泊発電所3号炉
設置許可基準規則等への基準適合について
第六十条（監視測定設備）

（審査会合における指摘事項回答）

令和5年3月31日
北海道電力株式会社

図- 1 可搬型モニタリングポストの設置場所における変更前後の比較

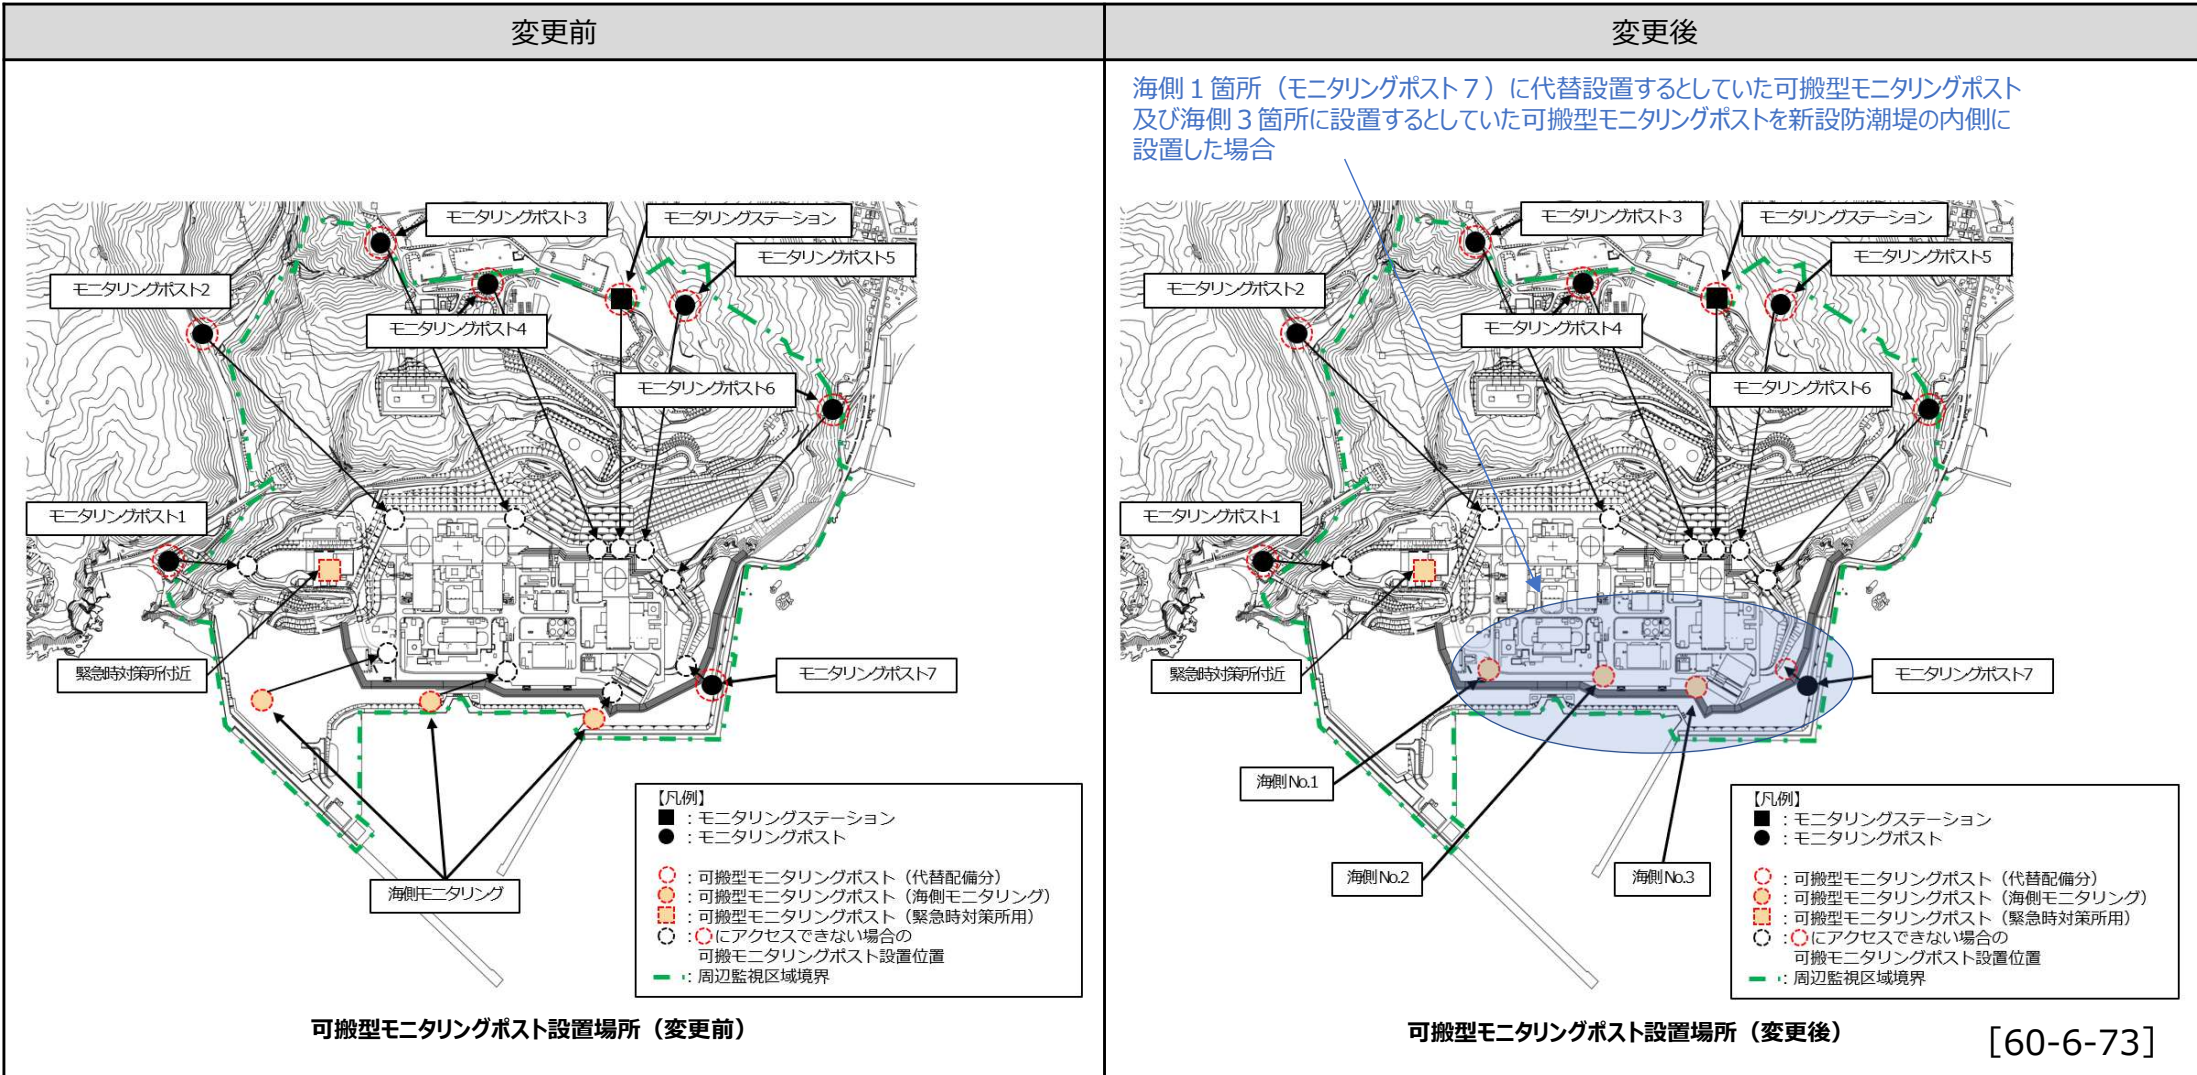
【指摘事項】（第1118回審査会合（令和5年2月28日））

可搬型モニタリングポストの海側の設置場所について、防潮堤の影響等を踏まえて、防潮堤の外側を優先する場合等の場合分けを行った上でメリット・デメリットを整理し説明すること。

- 審査会合の指摘を踏まえ、防潮堤の外側を優先する場合等の場合分けを行いメリット・デメリットを考慮した結果、以下の通り方針を変更し、海側に設置する可搬型モニタリングポストの設置位置は、新設防潮堤の内側とする。

＜前回審査会合時の方針＞

- モニタリングポスト又はモニタリングステーションが機能喪失した場合に代替する可搬型モニタリングポストは、原則、代替するモニタリングポスト又はモニタリングステーション付近に設置する。当該箇所へアクセスできない場合はアクセスルート上の車両で運搬できる範囲に設置場所を変更する。
- モニタリングポスト及びモニタリングステーションが設置されていない海側3箇所に設置する可搬型モニタリングポスト（3箇所）については、原則、発電所敷地境界付近の新設防潮堤の外側に設置する。

＜今後の方針＞

- 津波発生時の影響及びアクセス性並びに設置後の計測への影響においてメリットが大きいことから、海側1箇所（モニタリングポスト7）に代替設置する可搬型モニタリングポスト及び海側3箇所に設置する可搬型モニタリングポストは、新設防潮堤の内側に設置する。

上記より、新設防潮堤の内側に可搬型モニタリングポストを設置する方針へ変更する。

図-1 可搬型気象観測設備の代替測定場所

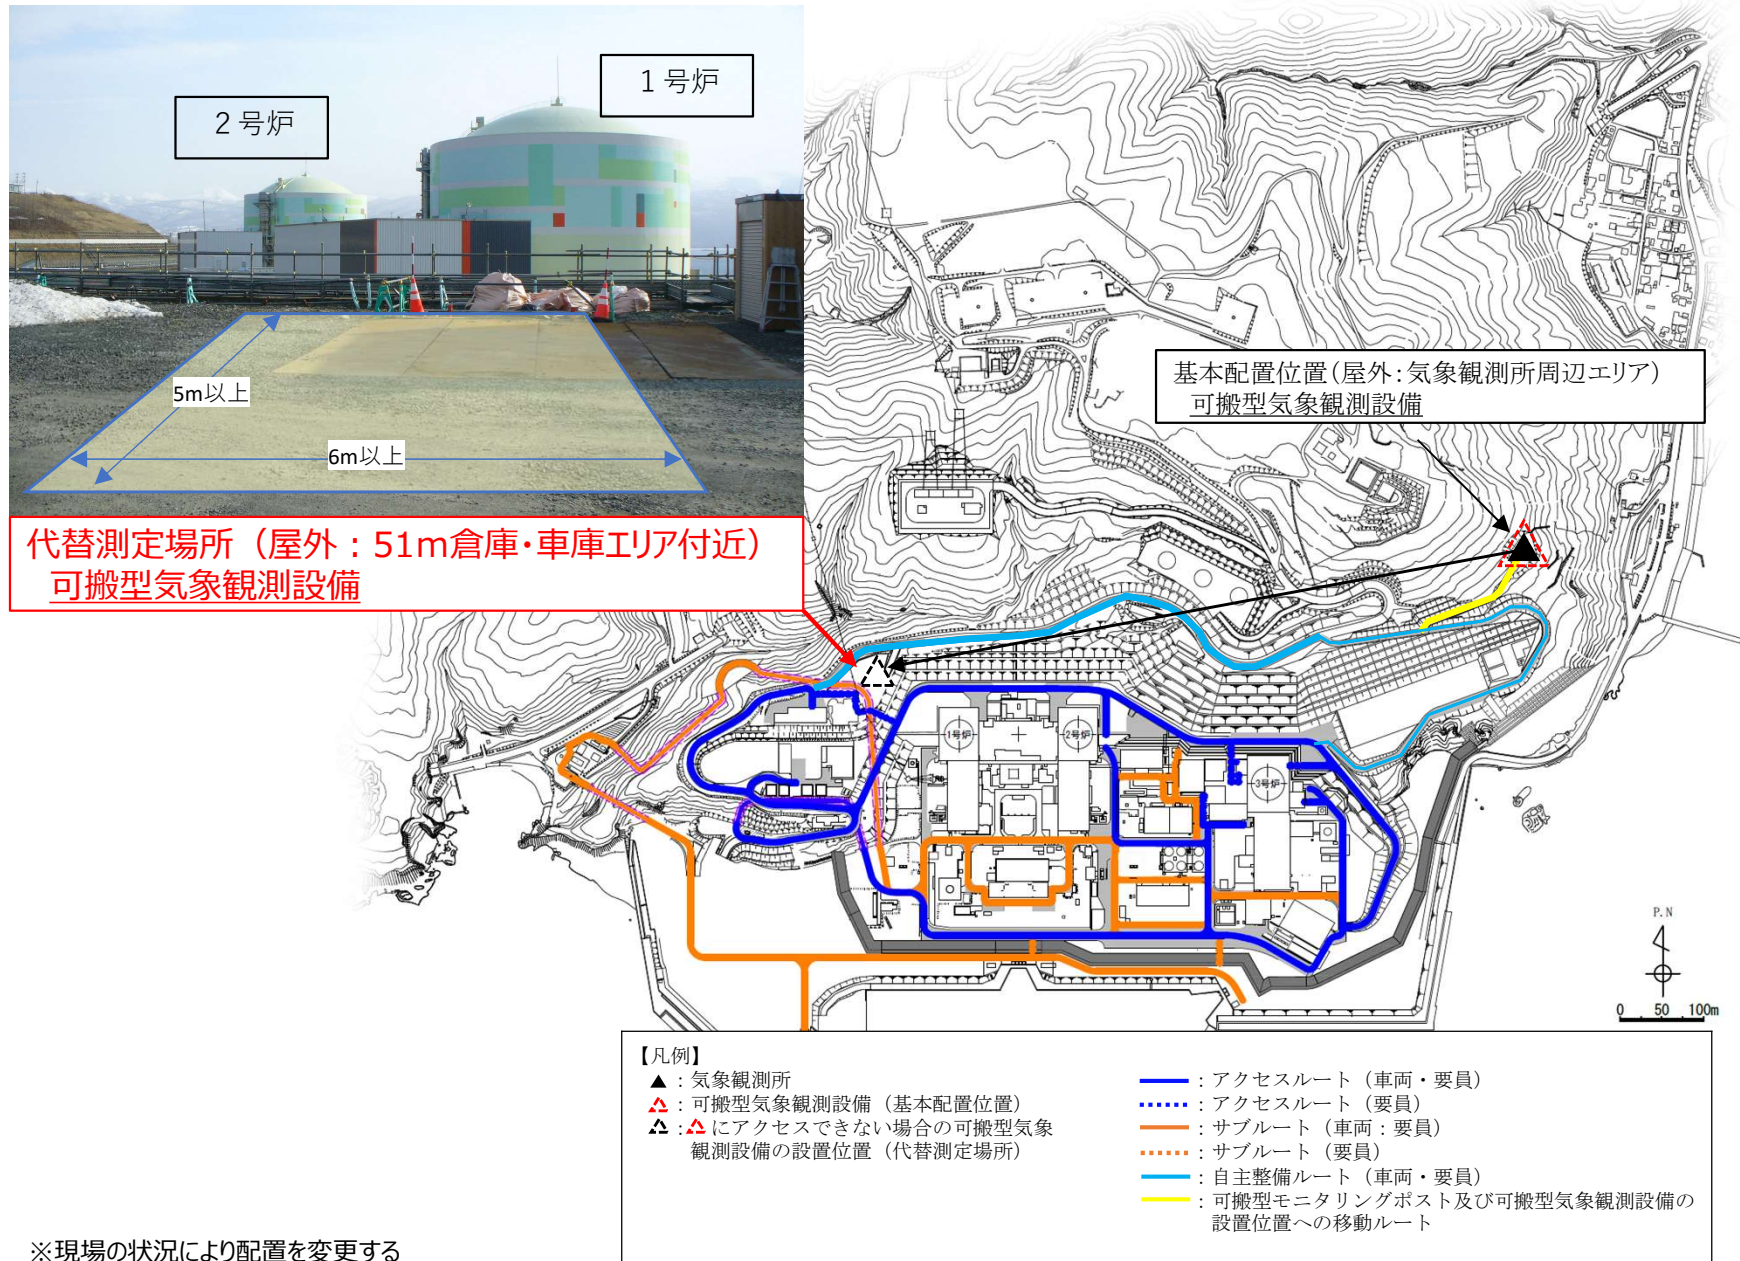
【指摘事項】（第1118回審査会合（令和5年2月28日））

可搬型気象観測装置が地震・火災等でアクセスルートが使用できない場合のアクセスルート上の設置場所について、可搬型モニタリングポストと同様に設置場所を提示し、その妥当性を説明すること。

- 気象観測所周辺に可搬型気象観測設備を設置できない場合の代替測定場所は、アクセスルート近傍の51m倉庫・車庫エリア付近とする。
- 設置場所の妥当性は以下の通り。
 - 代替測定場所をアクセスルート付近とすることにより、地震・火災等が発生した場合でも確実に可搬型気象観測設備を設置することが可能である。
 - 「発電用原子炉施設の安全解析に関する気象指針」の解説において、「露場は、原子炉施設敷地内で近くに建造物、樹木等のない平坦な場所にできるだけ広く芝草等を植え、その中に設置すること」と示されているが、上記設置位置はこれを満たしている。
 - 露場面積は「気象観測ガイドブック」（気象庁）に定める30m²以上を確保できる。
 - なお、天然芝に代わり、人工芝を使用しても観測には影響のないことが気象庁にて確認されていることから、可搬型気象観測設備の設置箇所に人工芝を設置する（冬季の積雪期間を除く）。
